Dotyczy: postępowania o udzielenie zamówienia publicznego prowadzonego w trybie podstawowym na: **„Modernizacja infrastruktury oświetleniowej w Gminie Mosina - cz. 1”**.

WYJAŚNIENIA TREŚCI SWZ

Pytanie nr 3:

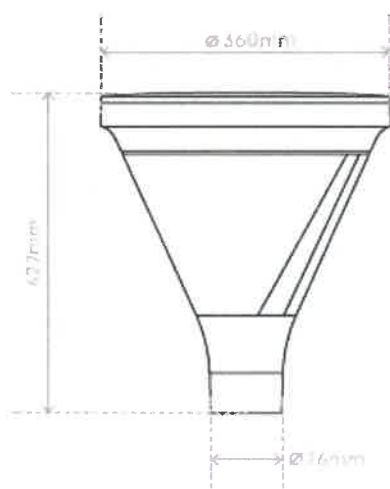
„W przedmiarze robót znajduje się pozycja "Montaż układu ograniczenia prądu rozruchu w ilości 130 szt", czy Zamawiający przewiduje zastosowanie ogranicznika dla każdej fazy każdego z obwodów?”.

W zależności od przyjętej technologii Wykonawcy softstart może być zabudowany dla każdego obwodu lub fazy zasilającej. Dla poprawności działania należy zastosować układy o torze prądowym min. 10mm². Do wyceny należy przyjąć 1 kpl./szafa. Wszystkie szafy 3 fazowe o min. 1 obwodzie. Zamawiający nie posiada zestawienia szczegółowego, dobór należy uwzględnić przy dokumentacji wykonawczej.

Pytanie nr 14:

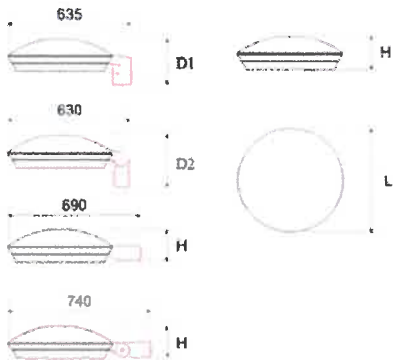
„Czy Zamawiający dopuszcza sylwetkę i wymiary oprawy parkowej które spełniają wszystkie wymagania specyfikacji technicznej jak poniżej ?

**Wymiary [mm]
LxHxDxD1xD2**

550x175x720x240x280

LUB

**Wymiary
[mm] LxH**

360x462
